規格變更通知

φ22 TW 系列 大磨菇頭形按旋轉鎖定型按鈕開關

茲因φ22 TW 系列大磨菇頭形按旋轉鎖定型按鈕開關的規格變更，特此通知。

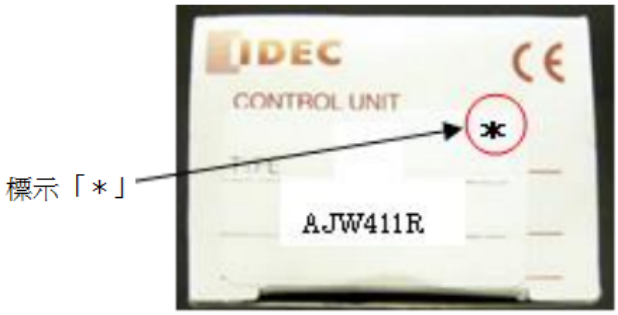
按鈕表面的箭頭標誌，從「凹處部白色塗裝」變更為「取消凹處部、直接白色印刷」；
變更後的按鈕背面，新增小凸出點以利辨識。

變更前	變更後	
凹處部白色塗裝	取消凹處部直接於按鈕表面白色印刷

按鈕背面小凸出點
